Reactie gemeente op schets tramorganisaties voor tramloods, 7 juli 2021

Tijdens het overleg van de gemeente en de tramorganisaties op 30 juni 2021 hebben de tramorganisaties een schets gedeeld voor een tramloods. De gemeente heeft de schets bestudeerd en concludeert dat de loods niet past binnen de contouren van de tramloods, zoals deze zijn aangeleverd op 24 juni, en dat deze fors groter is dan 1250 m2. Ook lijkt de maatvoering in de schets niet te kloppen. In onderstaand memo geeft de gemeente een toelichting. Het voorstel is de schets en dit memo in een technisch overleg te bespreken.

Projectie voorstel tramorganisatie op bestemmingsplan.

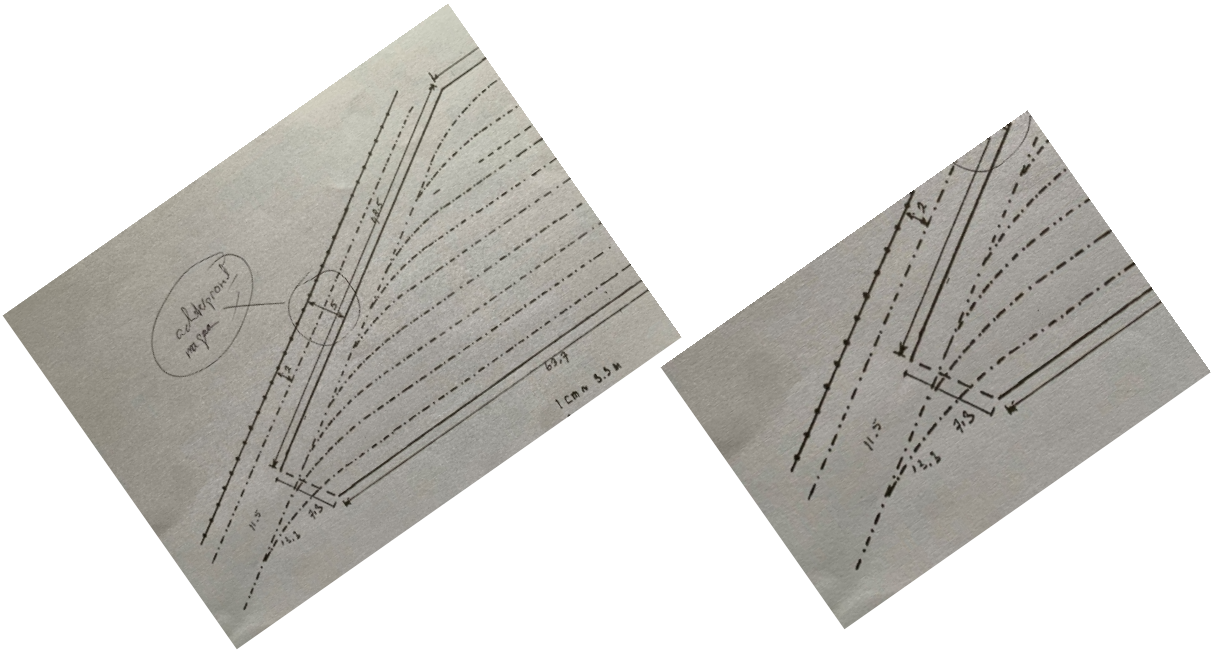
In de schets staat een nieuwe wand voor een grote deur van 7,3 meter aangegeven.

Door de wand langs Piet Kranenburgpad/Karperweg met 4,03 in te korten, ontstaat een deel van de wand voor de grote tramdeur met een lengte die ca 1,5 meter heeft tot aan de in het bestemmingsplan geprojecteerde schuine wand. Als de verschuiving van de gevel 7,3 meter wordt aangehouden, staat de nieuwe schuine wand daarmee op 5,8 meter van de schuine wand in het bestemmingsplan. Daarmee komt die nieuwe schuine wand op slechts ca 2,2 meter vanaf het hek van GVB. De breedte over voor de “steeg” is daarmee onvoldoende voor een verbindingsspoor.

Inpassen van een solitair spoor in een steeg van 5 meter breedte en handhaven van de maten van de loods uit de schets, zou betekenen dat de achterwand van de loods op zou schuiven naar het noordoosten, buiten de contouren van de loods zoals aangeleverd voor de gemeente.

Bij nadere beschouwing blijkt dat de maten de schuine wand en verlengde korte noordelijke wand niet overeenstemmen met de maten die bij het vergroten van de afmetingen van de loods met de negen sporen passen. De schuine wand zou een maat moeten hebben van ca 51,4 m ipv 48,5 meter. De ‘korte wand’ zou 24,34 m worden i.p.v. ca 24 meter zoals in de schets is aangegeven.
